DODATEK Č. 2 SMLOUVY O DÍLO Č. OVZ-VZZR-2018-015

Smluvní strany mezi sebou dne 19.6.2018 uzavřely smlouvu o dílo č. **OVZ-VZZR-2018-015**, jejímž předmětem je zhotovení stavebního díla: **Aquacentrum - přístavba 25m bazénu.**

S ohledem na shora uvedené se tak rozsah předmětu plnění upravuje na základě níže uvedených změnových listů č. 02 až č. 10, které jsou přílohou tohoto dodatku č. 2, a v důsledku toho se mění cena i termín dokončení díla, a to následujícím způsobem:

VÝKOPY PRO TECHNOLOGICKÉ POTRUBÍ KOUPALIŠTĚ

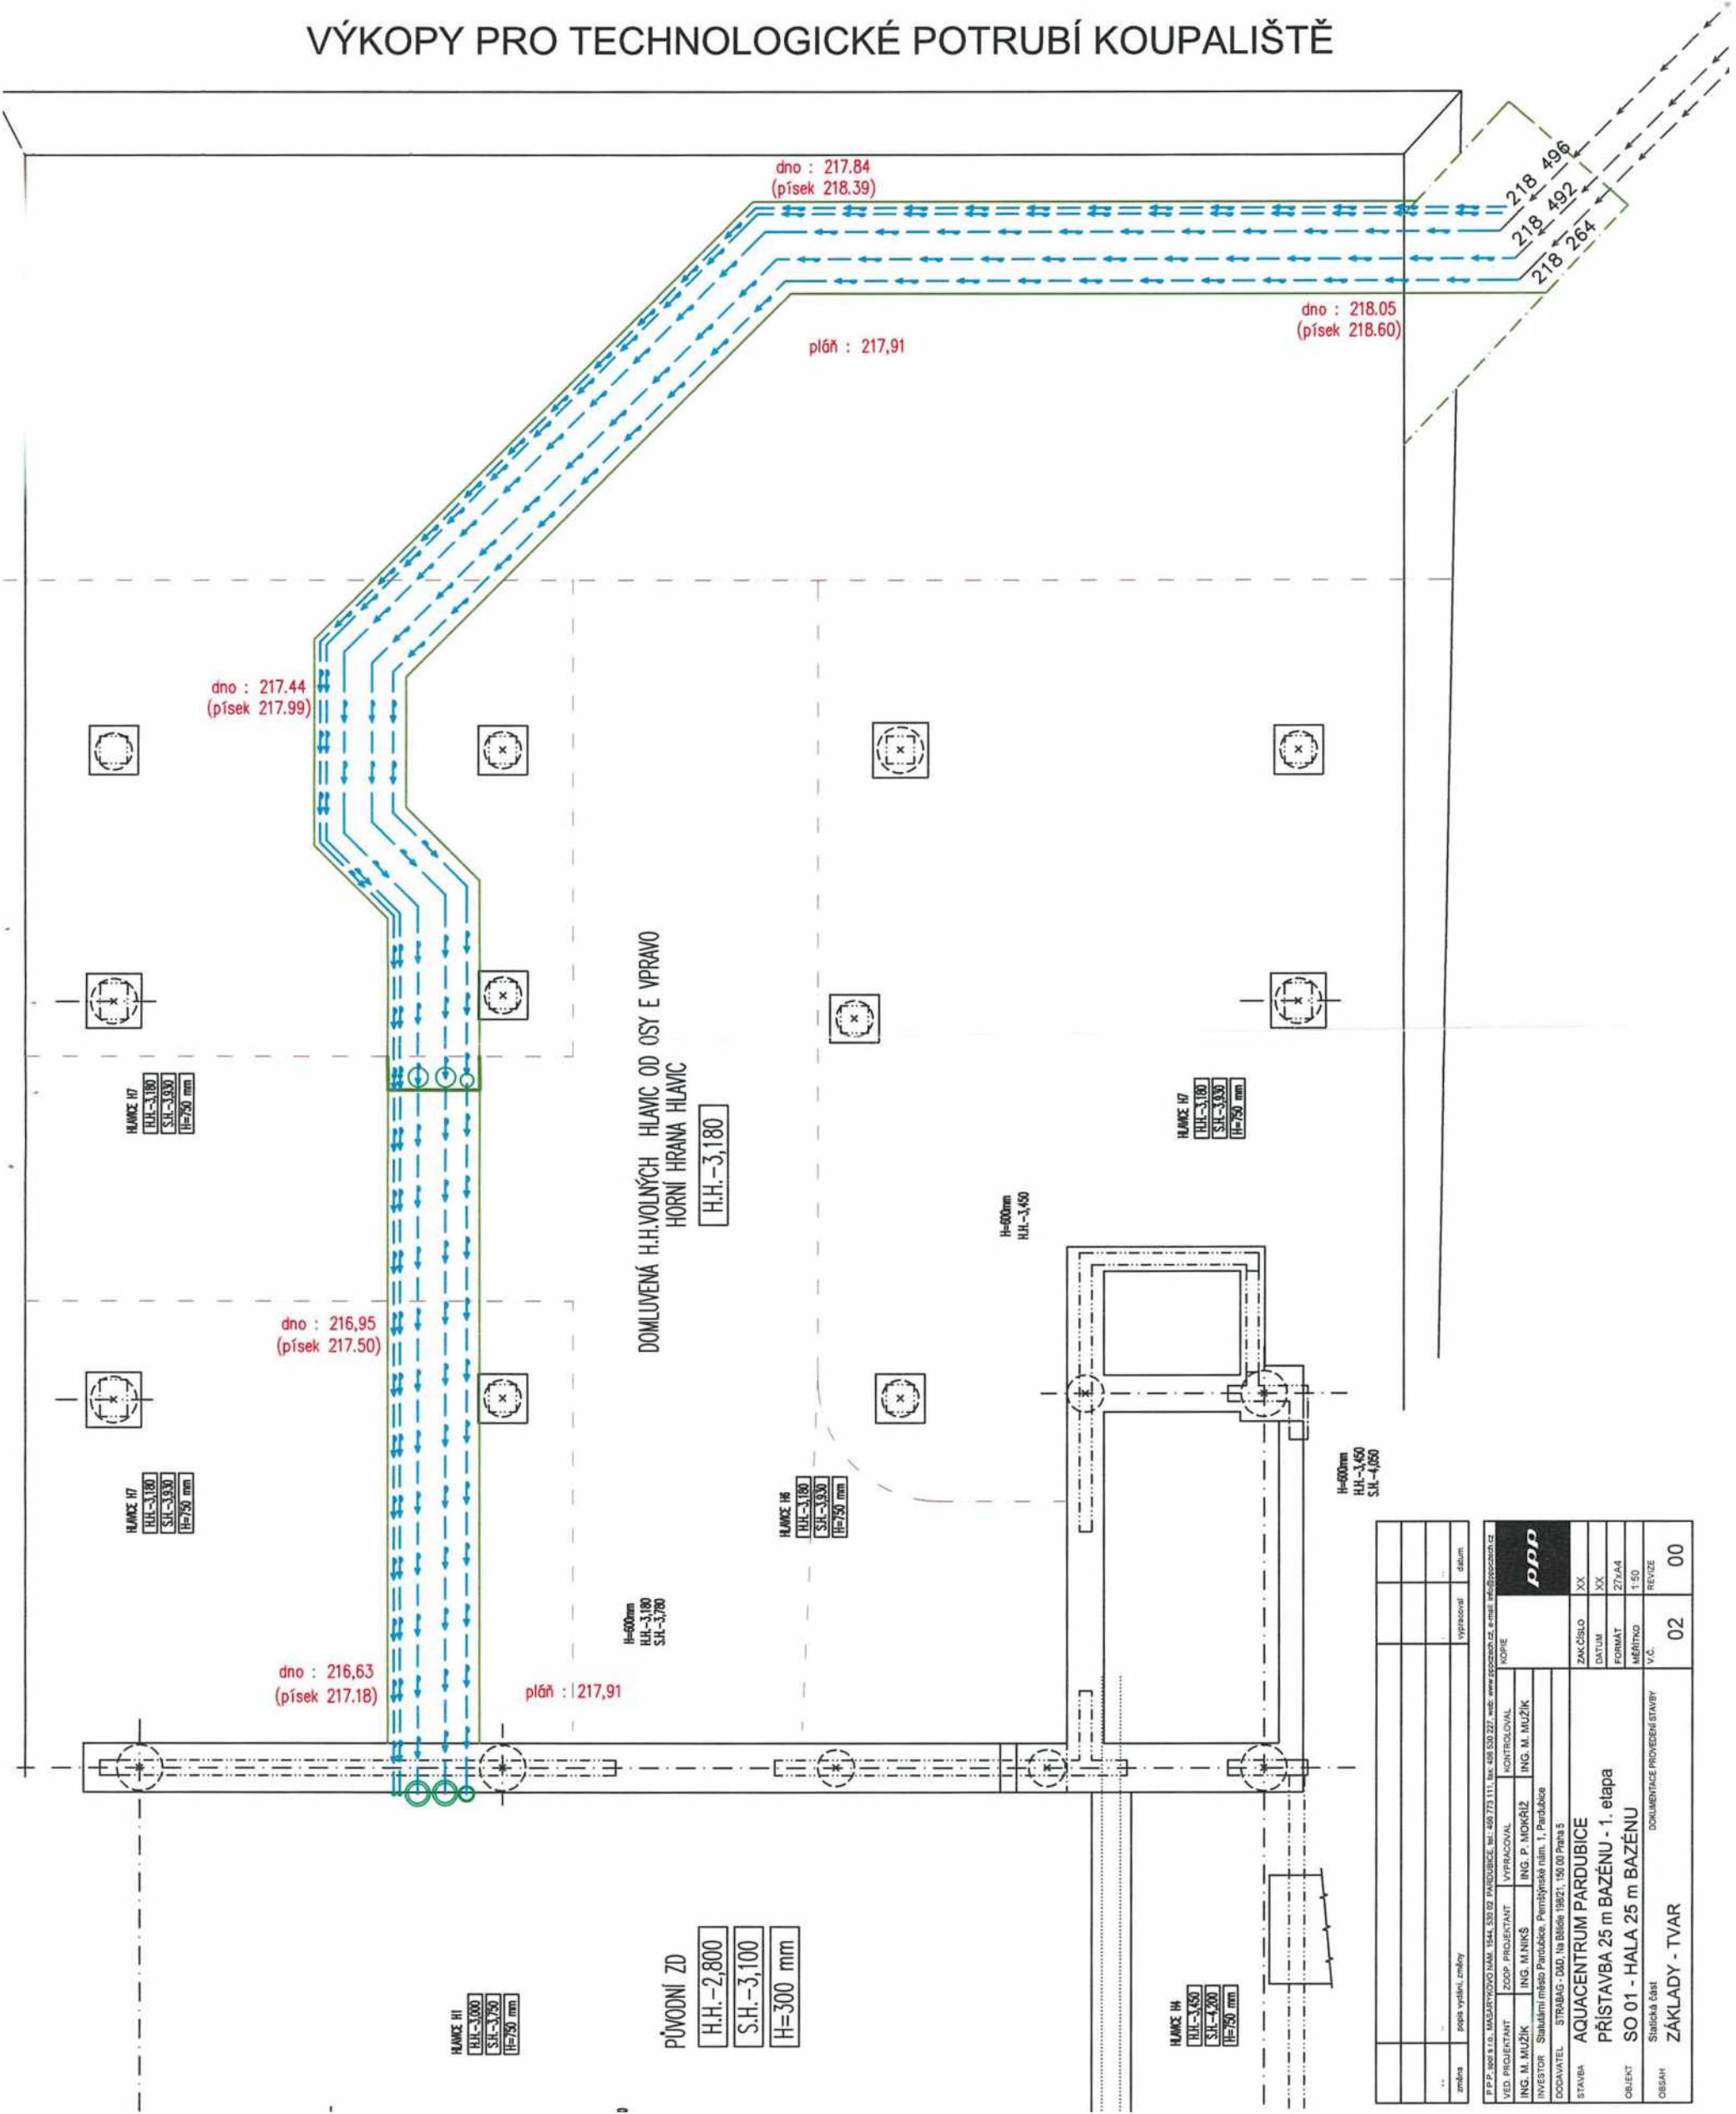
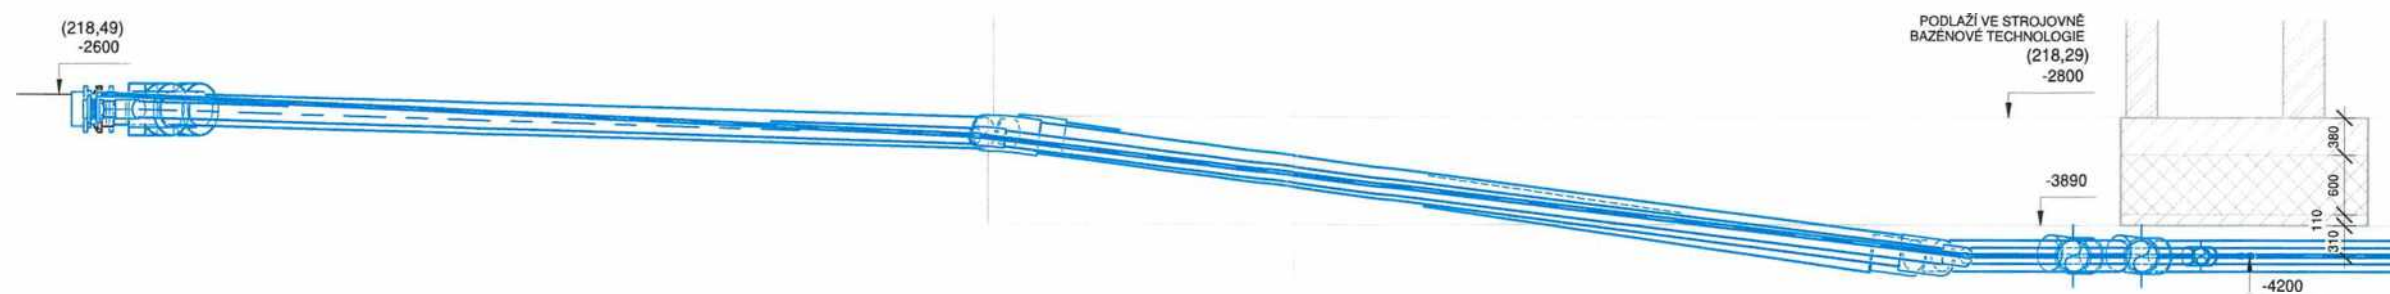
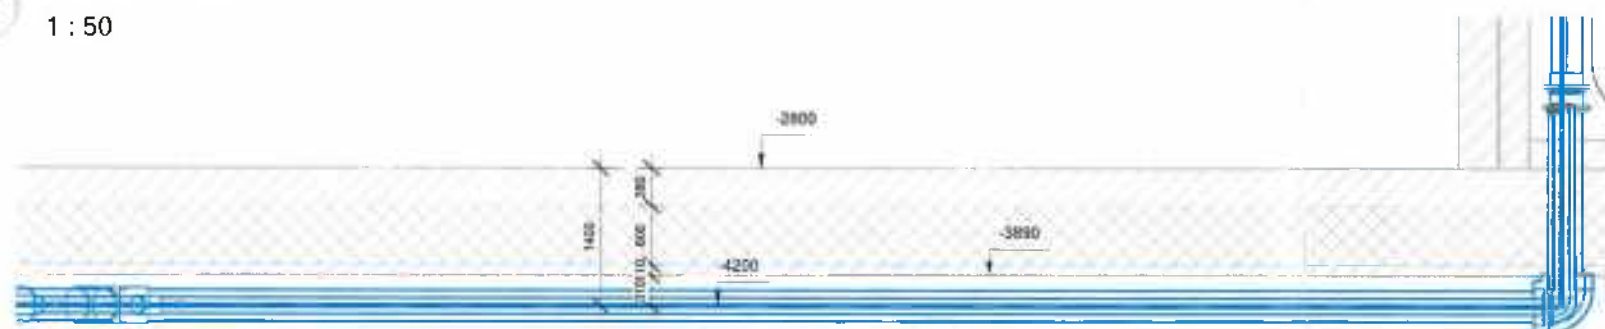
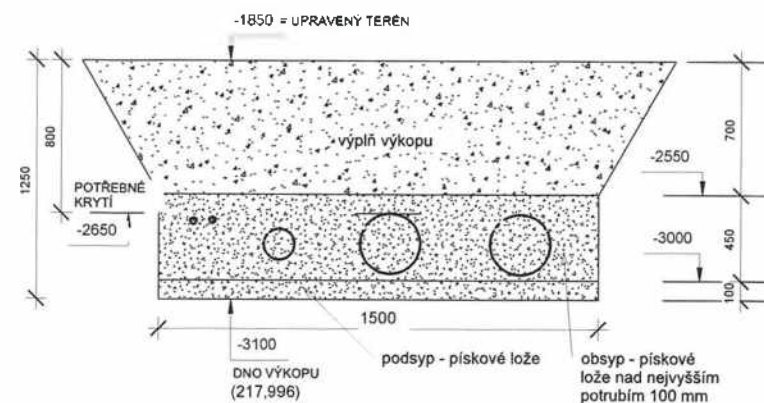
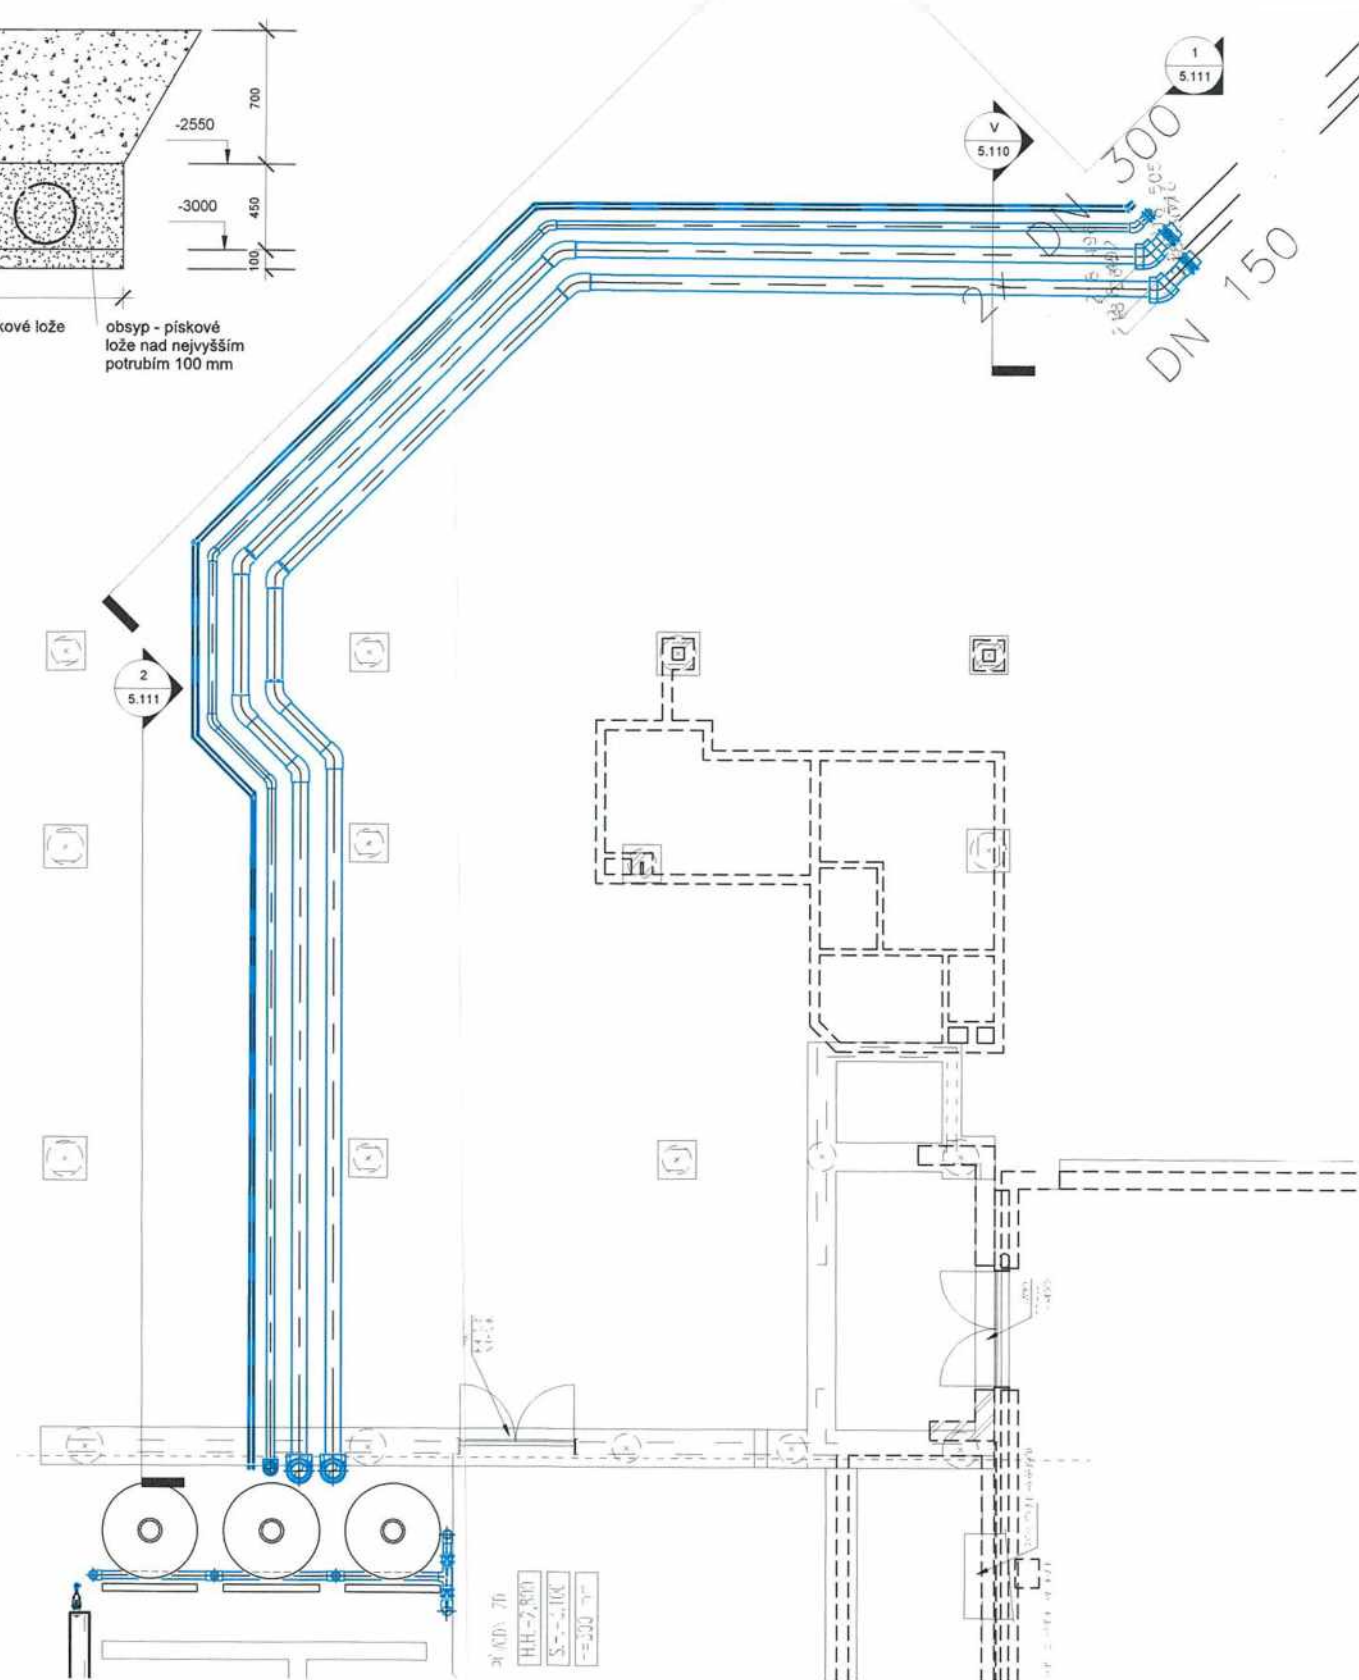
V průběhu provádění zemních a výkopových prací pro základové konstrukce přístavby byla zjištěna jiná poloha trasy stávajícího technologického potrubí vodního hospodářství venkovních bazénů. Skutečně zjištěná trasa technologického potrubí svým umístěním je v kolizi s polohou pilot a patkami pod nosnými konstrukcemi realizované přístavby.

Vzhledem ke zjištění skutečné trasy tohoto technologického potrubí v rámci přípravných prací prováděných pro vytvoření pláně pilotovací roviny, bylo objednatelem rozhodnuto o demontáži a přeložení části trasy uvedeného potrubí.

Změnový list č. 04 – demontáž a úprava technologického potrubí vodního hospodářství
(vícepráce)

Výkres: PaP17_SO01-1020-(pohledy-3npN-j23)_R00

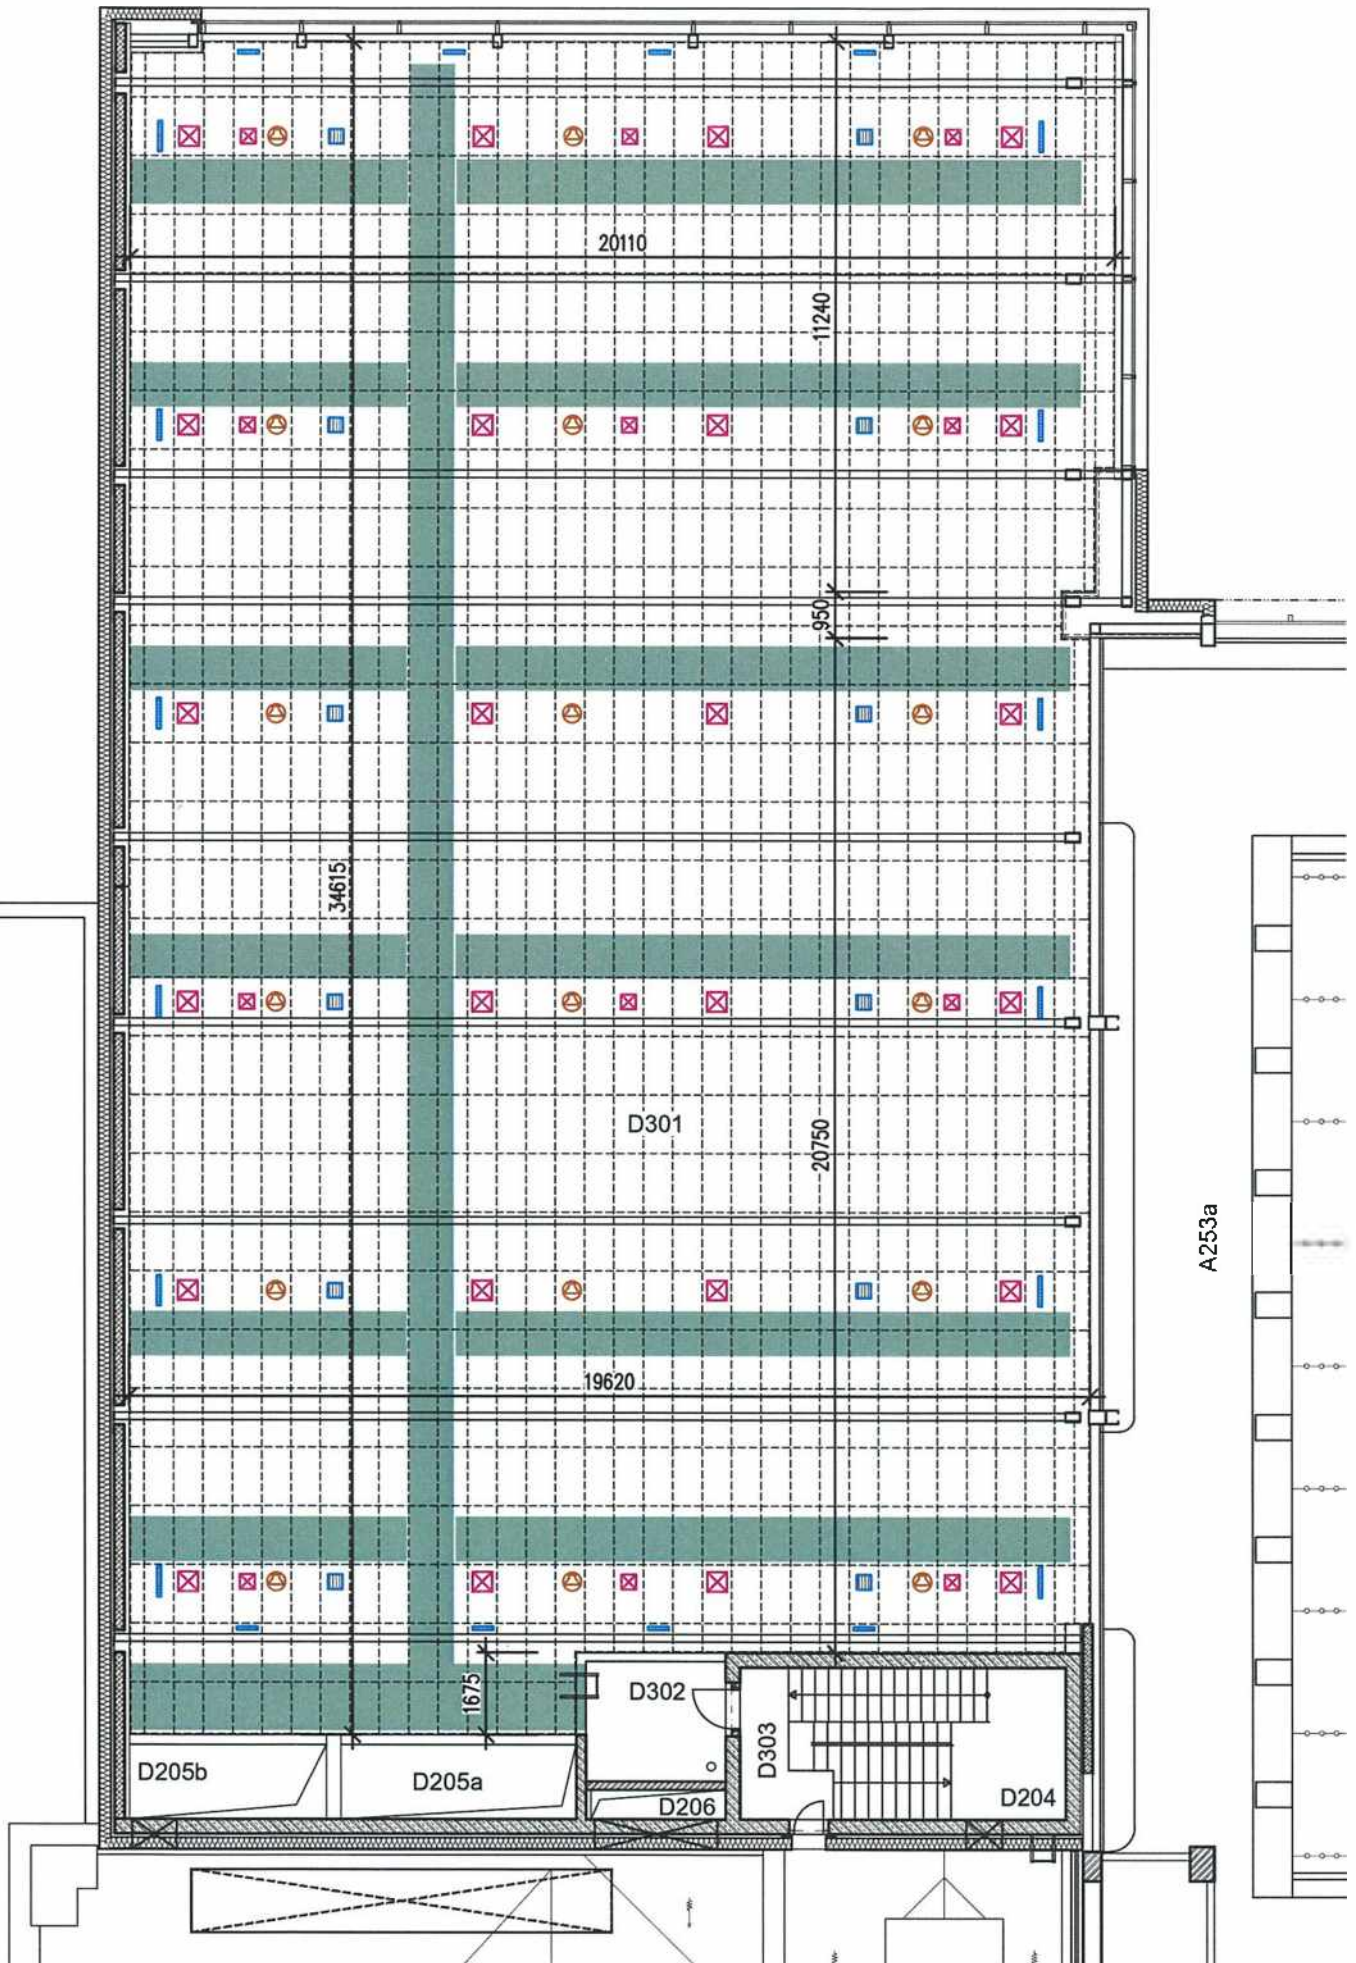
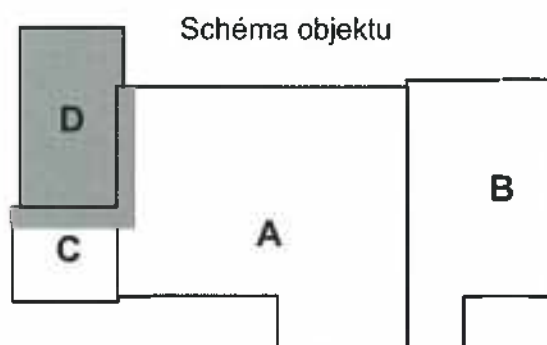
Jedná se o změnu vyplývající z dodatečného požadavku objednatele, kterým je doplnění minerálního kazetového podhledu do prostoru vlastní bazénové haly, včetně nutné úpravy koncových prvků, a to v částech vzduchotechniky (anemostaty, distribuční prvky a úprava rozvodů VZT), elektrická požární signalizace - EPS (doplnění další vrstvy EPS pomocí teplotního kabelu) a silnoproudá elektrotechnika (jiný typ ukotvení a uchycení svítidel a úprava kabeláže).

Doplněním podhledu v bazénové hale přístavby bude dosaženo lepší akustické pohody a také lepší estetické vlastnosti tohoto prostoru.

Změnový list č. 06 – doplnění podhledu nad bazén

- * akustický minerální kazetový podhled rozměru 1200 x 600 mm do vlhkého prostředí (celkem 664 m², v uvedené ploše není započítán prořez)
- * v místech kde minerální kazetové podhledy nemají osazovací lištu přisazenou ke stěně bude tato lišta opatřena zakončujícím U-profilem
- * podhled "do vlhkého prostředí" znamená v tomto případě odolnost prostředí v bazénových halách (agresivní prostředí s volným chlórem). Tento požadavek platí pro vlastní materiál podhledu, nosný rošt, závěsy apod.
- * pomocné nosné konstrukce pro vlastní rošt podhledů jsou součástí dodávky podhledu (s výjimkou nosníků řešených v rámci části 2.000 – konstrukční řešení)
